電源開発株式会社  
大間原子力発電所

解放基盤表面について

平成18年11月  
原子力発電安全審査課

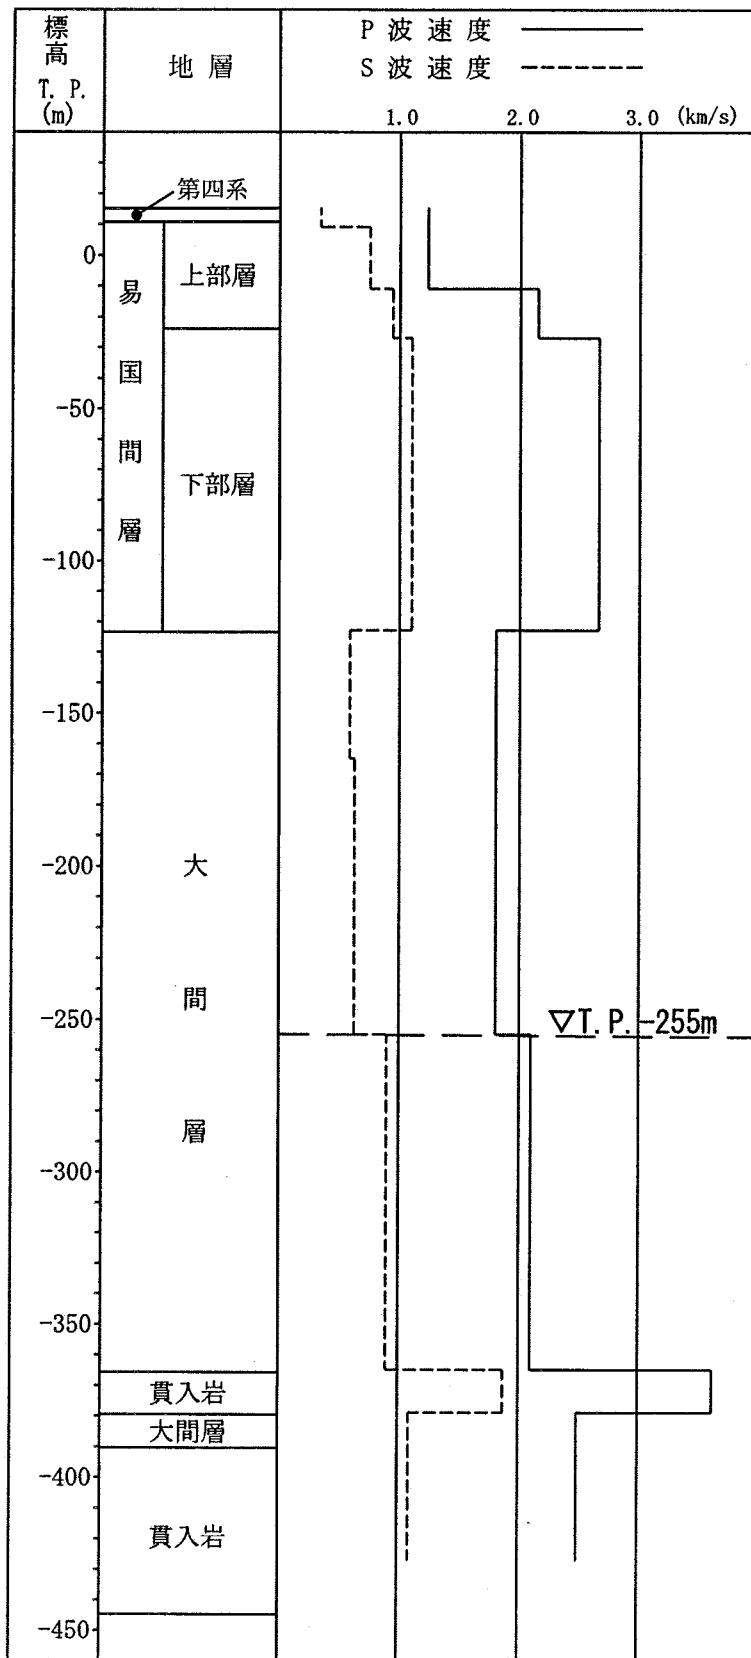
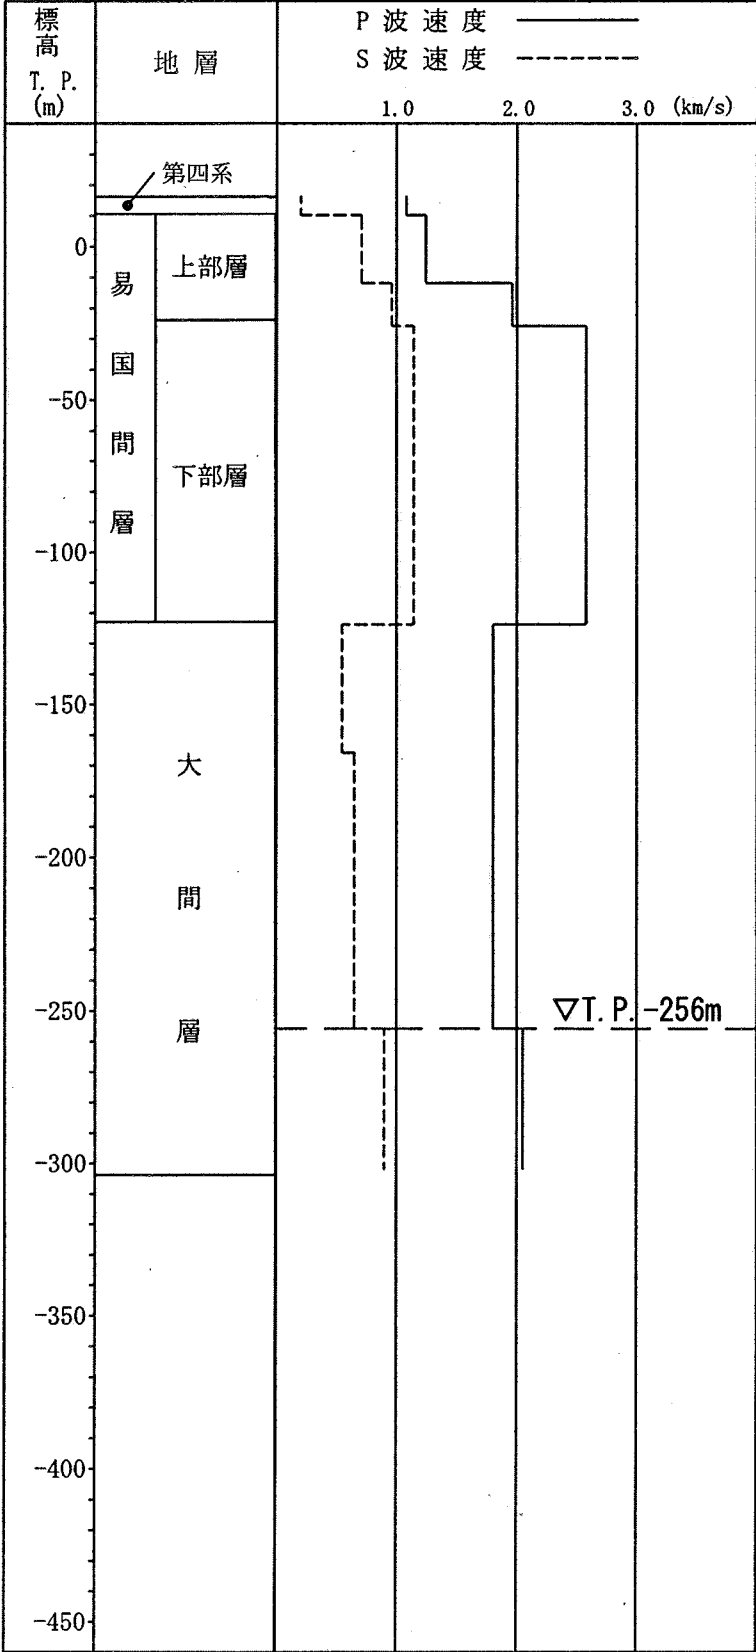
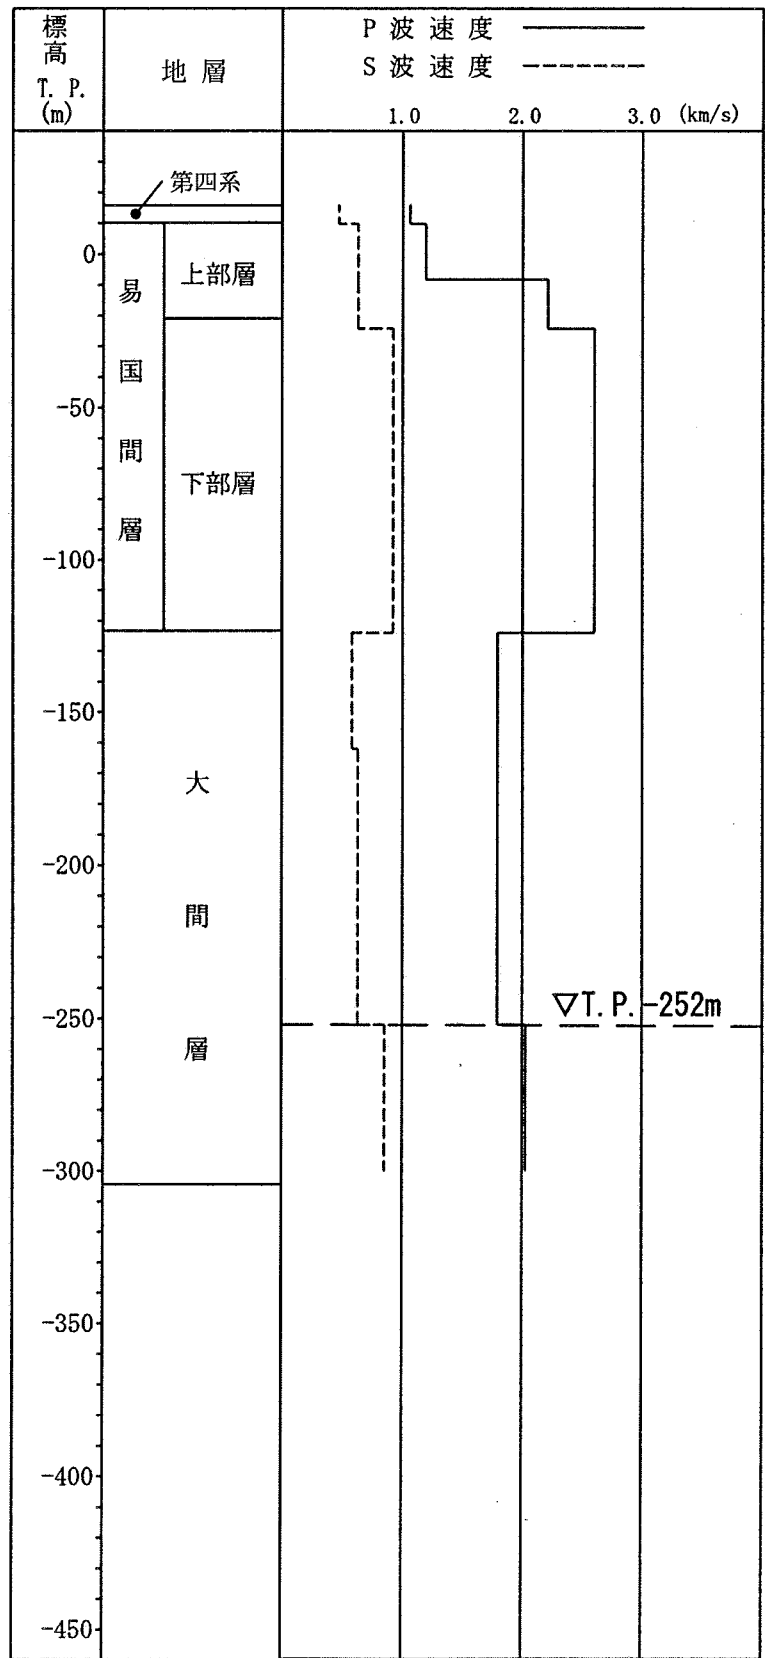
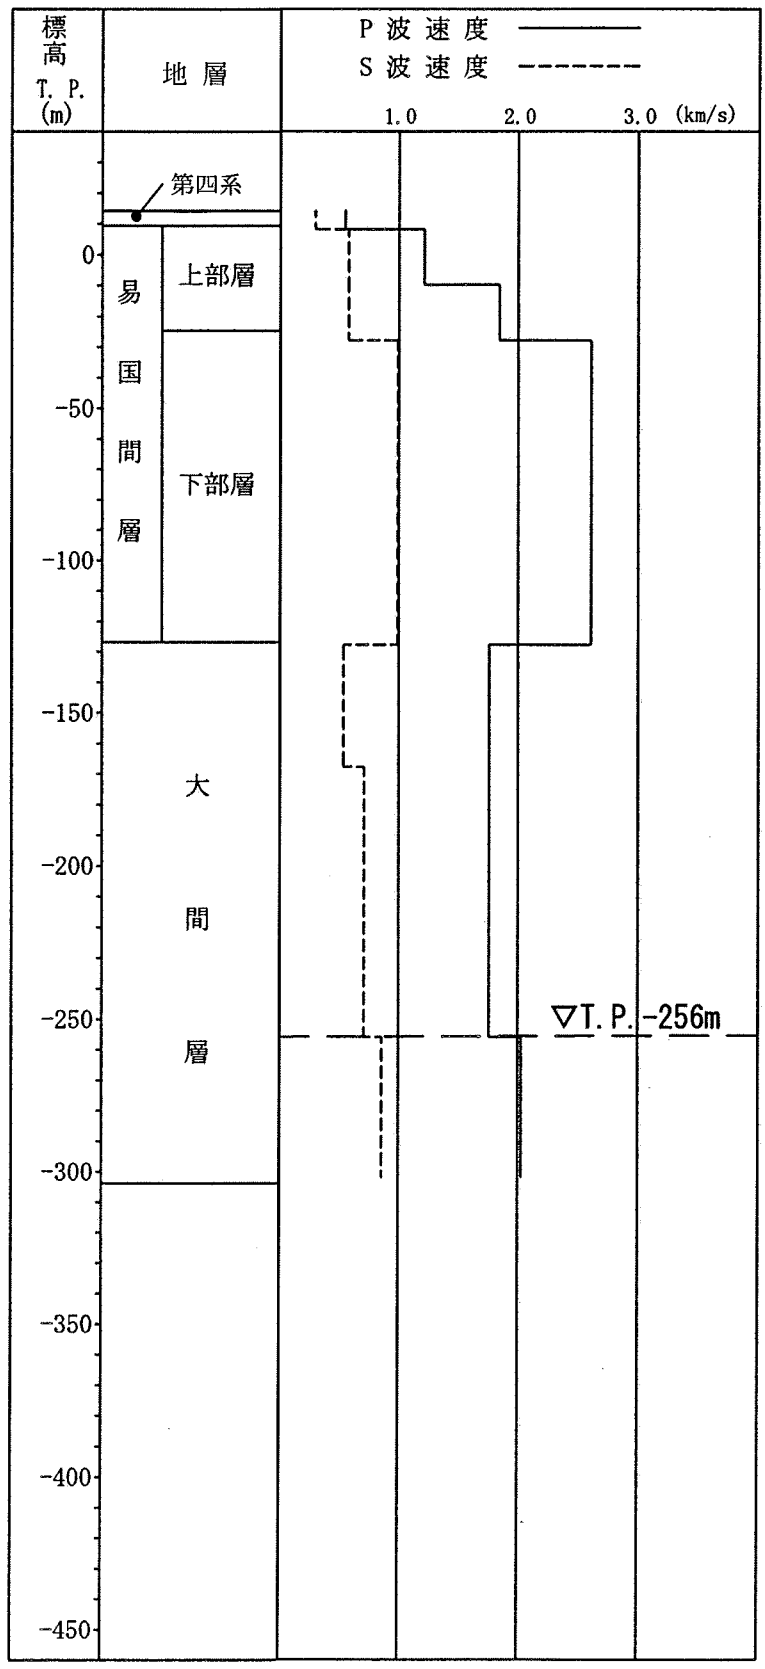
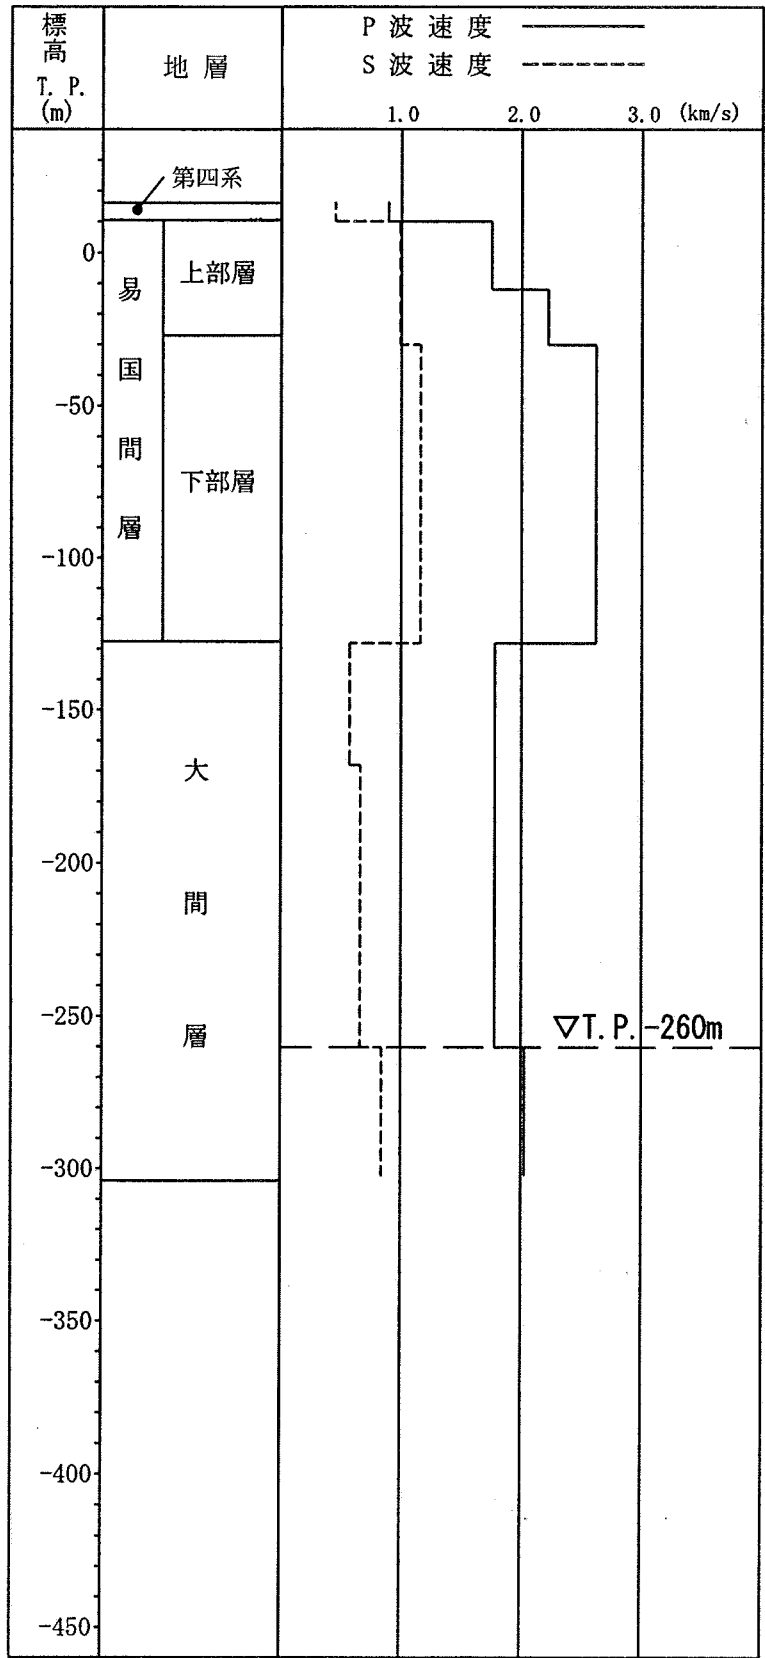
図-1 に示す炉心ボーリング孔において実施したPS検層結果を図-2 に示す。図-2 によると、敷地地盤においてはS波速度が $1\text{km/s}$ 程度の厚さ約 $100\text{m}$ の易国間層の下部にS波速度が $0.7\text{km/s}$ 未満となる層厚約 $130\text{m}$ の大間層が存在し、その下部のT.P.-252m～T.P.-260m以深においてS波速度が $0.7\text{km/s}$ 以上となる。このように大間地点はS波速度構造からみて、硬-軟-硬の特殊な地盤構造となっている。

以上のことから、申請者は、炉心ボーリング孔において実施したPS検層結果が0.7km/s以上となるT.P.-260mの位置を解放基盤表面とするとしている。

新指針等による解放基盤表面の考え方、大間地点の地質構造及び地盤上部の易国間層における地盤の増幅特性を踏まえ、申請者がT.P.-260mの大間層に解放基盤表面を設定していることは妥当であると考えらる。

図-3 地盤のS波速度構造(微動アレイ観測による)

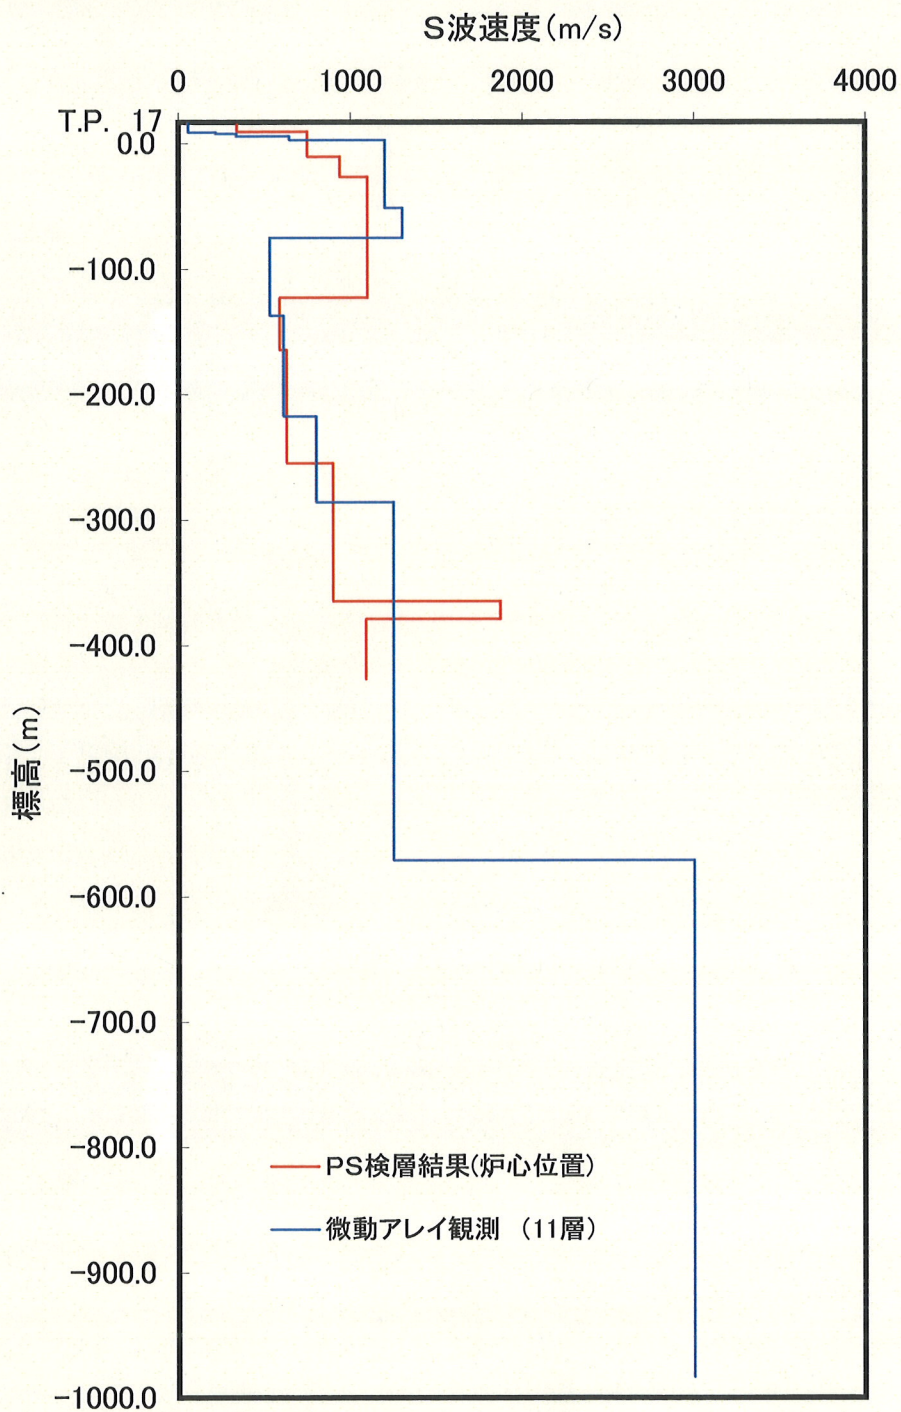
また、申請者は、図-3 に示すように、敷地及びその周辺で実施した微動アレイ観測によると、深部においてS波速度が $0.7\text{km/s}$ を下回ることはないと推定している。
